**PROYECTO DE AUTORIZACIÓN ADMINISTRATIVA Y
EJECUCIÓN DE INSTALACIONES PARA LA AMPLIACIÓN DE
RED Y SU ADAPTACIÓN PARA INYECCIÓN DE BIOMETANO
DESDE LA INDUSTRIA GIESA A LA RED EXISTENTE RMB-41007
EN LOS TT.MM. DE SALTERAS Y LA ALGABA (SEVILLA)**

**Contestación a Requerimiento de la Consejería de
Sostenibilidad, Medio Ambiente y Economía Azul.
Delegación Territorial en Sevilla.**
(REF. EXP: VP 1325/2023 – N/REF: SG/DVP/MHM)

- **ASUNTO:** Subsanación de la Solicitud de ocupación de vía pecuaria.
- **EXP.:** VP 1325/2023
- **N/REF.:** SG/DVP/MHM

ANEXO I: PLANOS

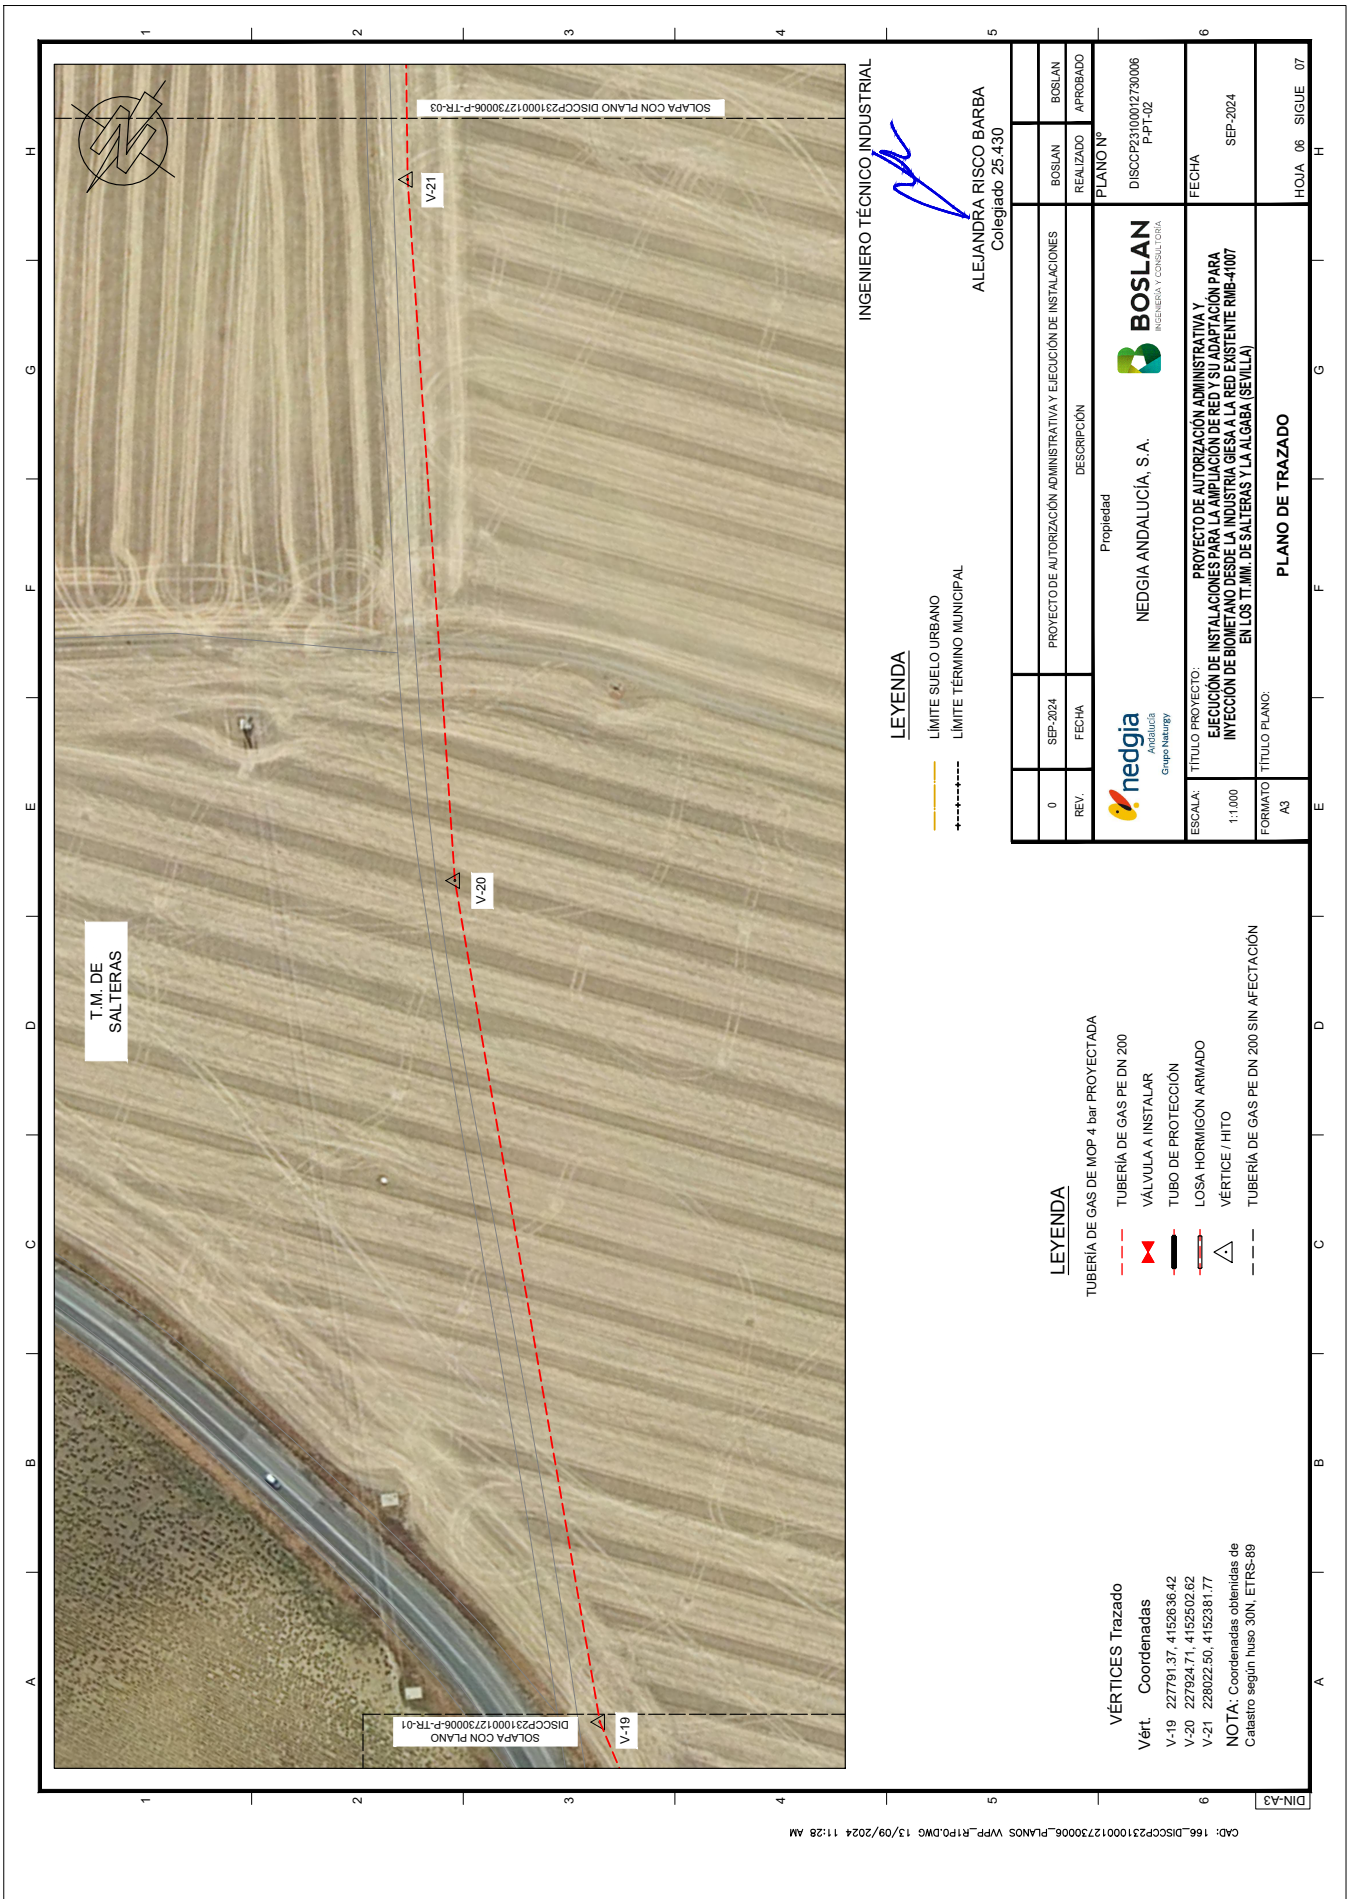
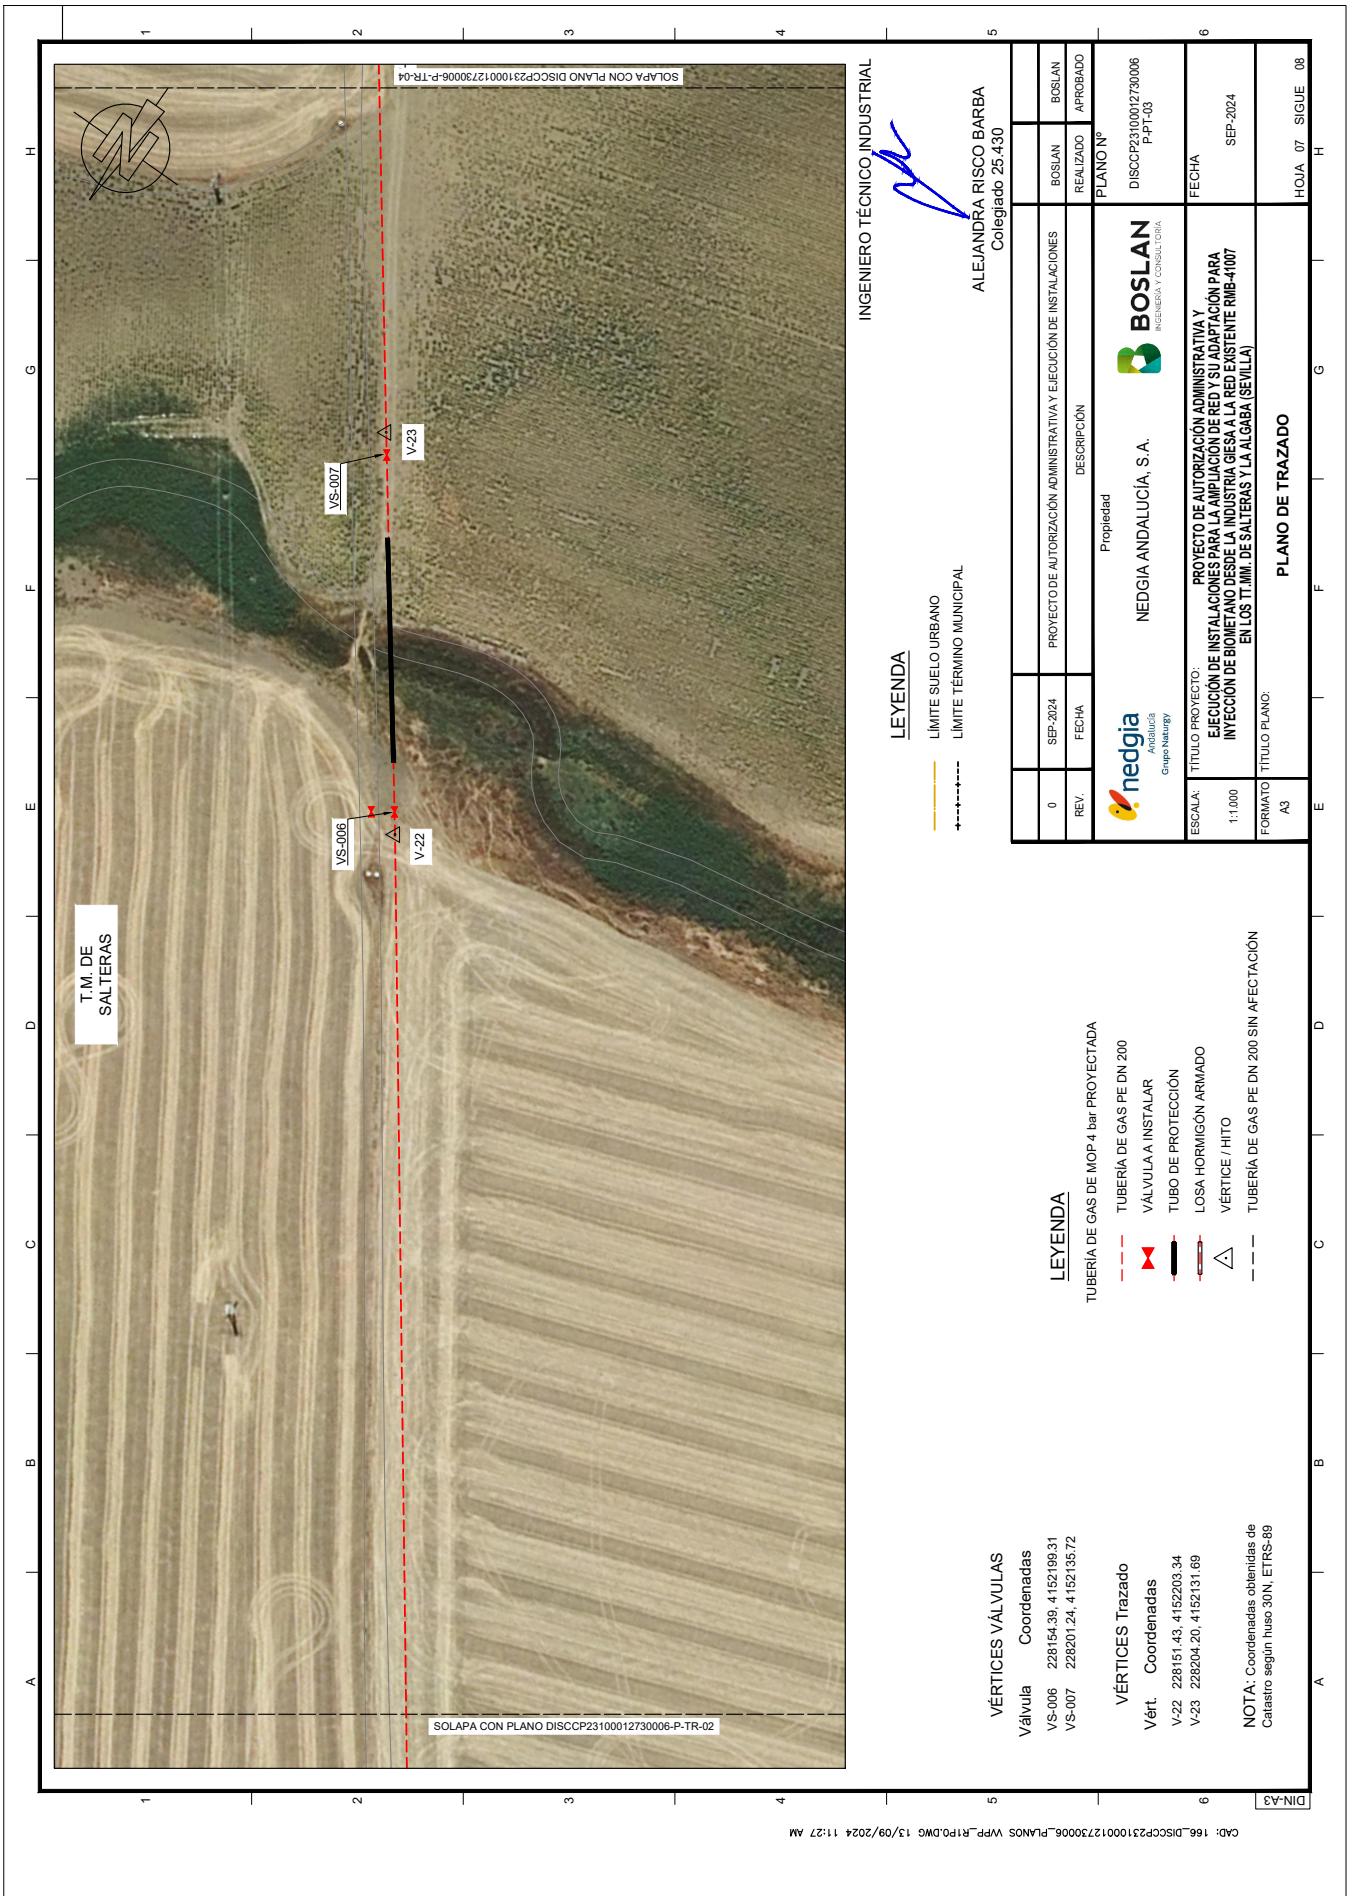
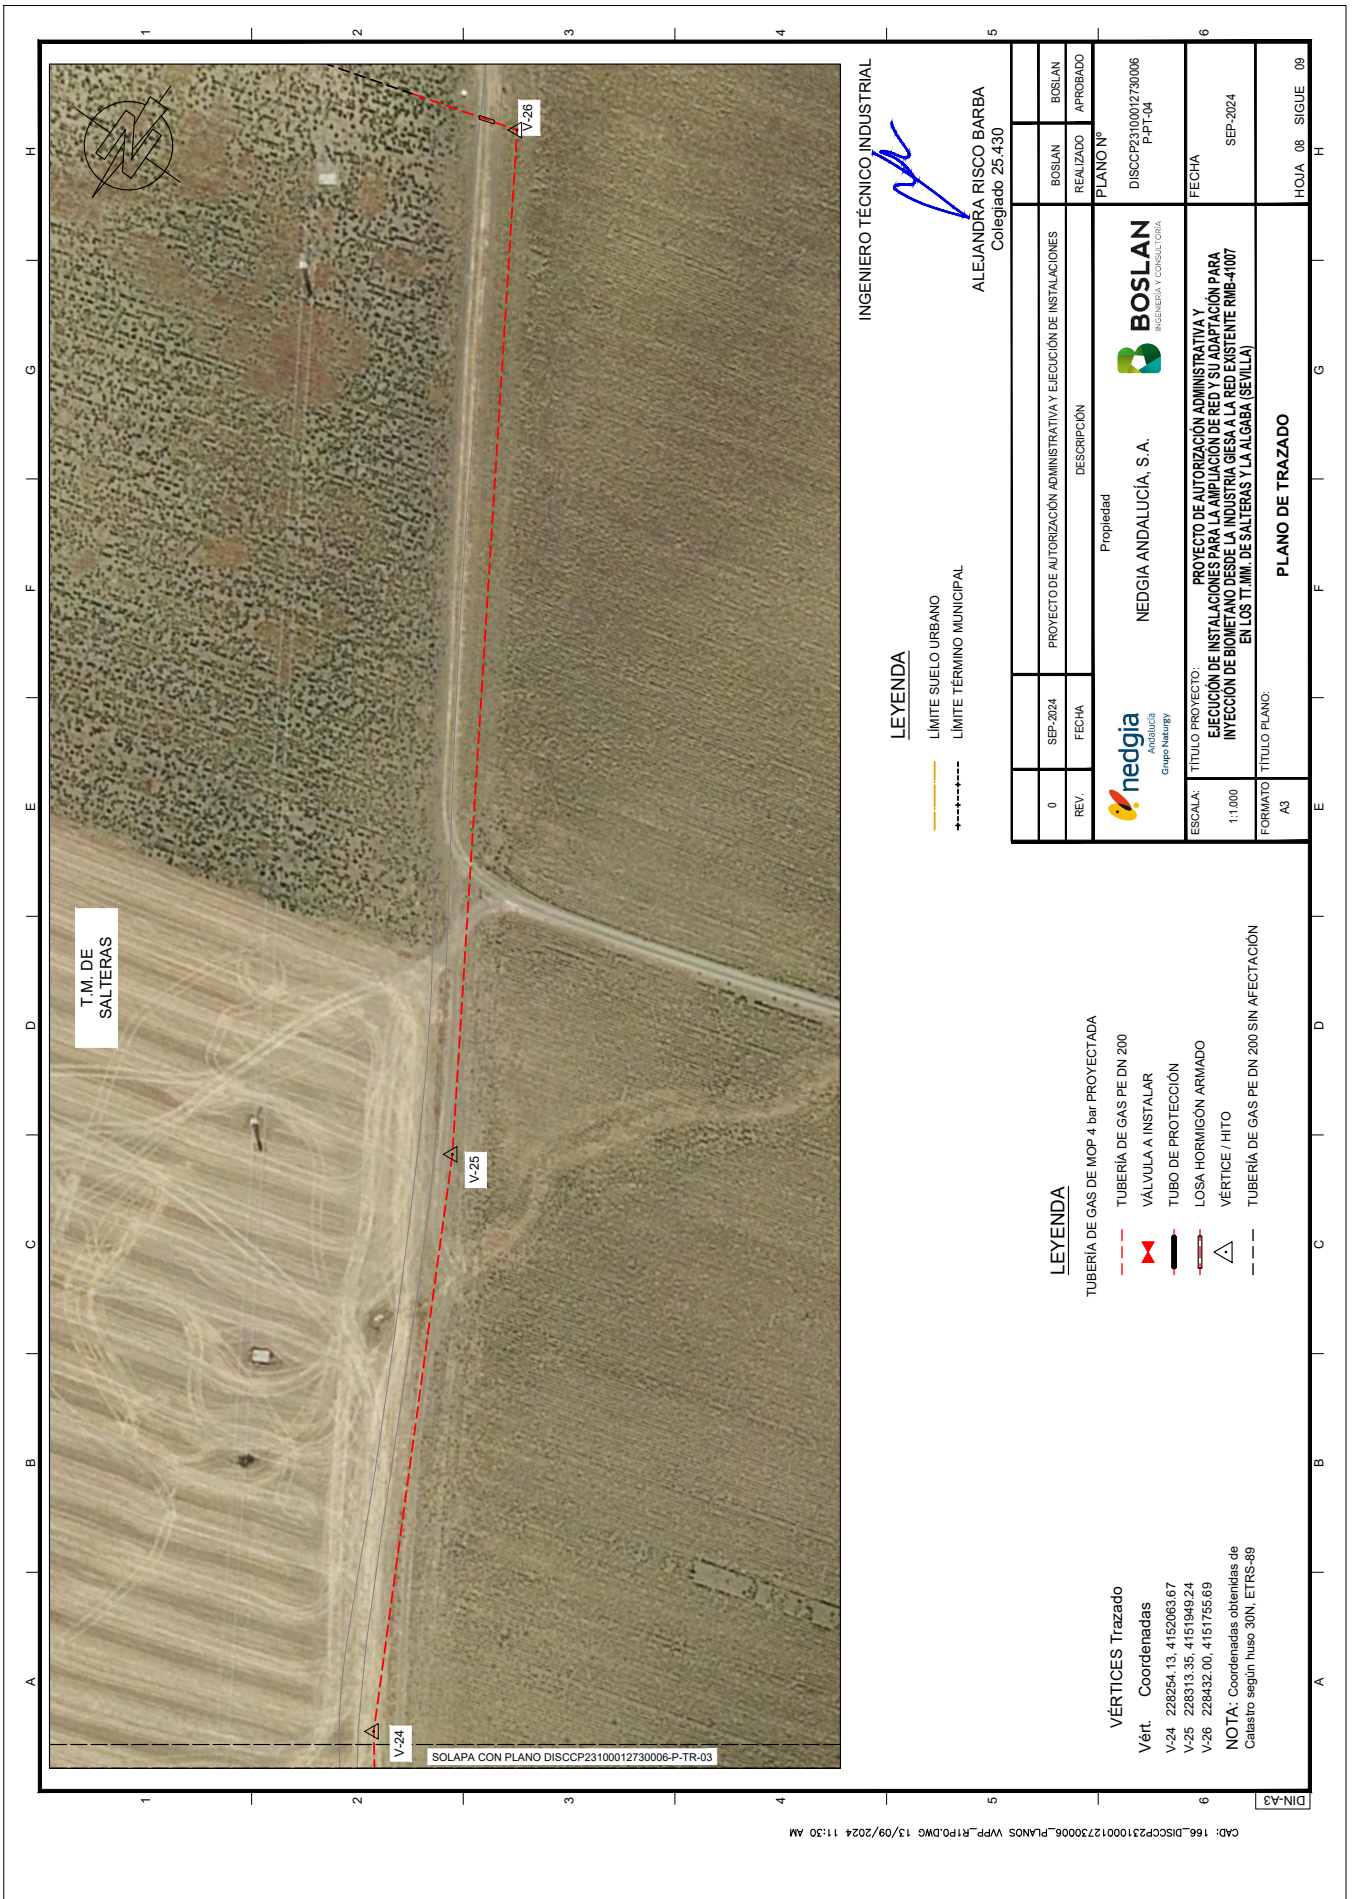
1. Aportar el trazado completo de la conducción con coordenadas ETRS89 H30N en formato editable.
2. En los planos se señala "coordenadas obtenidas de Catastro según huso 29N, ETRS89", indicarles al respecto que las coordenadas están en el huso 30N, deberá corregirse.

3. La conducción debe quedar fuera de la superficie de los caminos existentes en las vías pecuarias, al igual que las arquetas que se proyecten. Volcadas las coordenadas del trazado se observa que:

- En el Cordel de Gerena, a partir del vértice V-19 y hasta V-26 la conducción se sitúa en el camino primitivo como puede observarse en la imagen que muestra la Ortofoto Digital Pancromática de Andalucía 1956-57. Se deberá retranquear el trazado fuera del camino y hacia uno de los extremos de la superficie del deslinde.

- En la Colada Camino de Guillena, la conducción a partir del vértice V-49 y hasta V-87 se sitúa en la superficie del camino existente en la vía pecuaria. Se deberá retranquear el trazado fuera del camino existente.

4. Deberán aportar las coordenadas de las arquetas. A tener en cuenta que las arquetas no deberán sobresalir de la superficie de la vía pecuaria debiendo quedar rasantes e integradas en el terreno.

1. Se adjunta en documento aparte, DWG, el trazado completo de la conducción con coordenadas ETRS89 H30N
2. En el Anexo I de este documento se adjunta el conjunto de planos indicando correctamente el huso, "coordenadas obtenidas de Catastro según huso 30N, ETRS89".
3. La conducción debe quedar fuera de la superficie de los caminos existentes en las vías pecuarias, al igual que las arquetas que se proyecten. Volcadas las coordenadas del trazado se observa que:

El trazado se ve modificado entre los vértices V-19 y V-26 (Cordel de Gerena) y V-49 y V-87 (Colada Camino de Guillena), quedando fuera de las superficies de los caminos existentes pertenecientes a las vías pecuarias. En el Anexo I de este documento, se adjuntan los planos del proyecto modificando el trazado afectado por las vías pecuarias.

4. En los planos adjuntos en el Anexo I de este documento, se incluyen las coordenadas de las arquetas. Además, se tiene en cuenta que estas deben quedar fuera del camino existente propio de las vías pecuarias.
5. Se presenta en documento aparte una propuesta de aseguramiento de la cobertura económica de la obligación de restaurar los daños ambientales que pudieran producirse en la vía pecuaria con motivo de la ocupación.
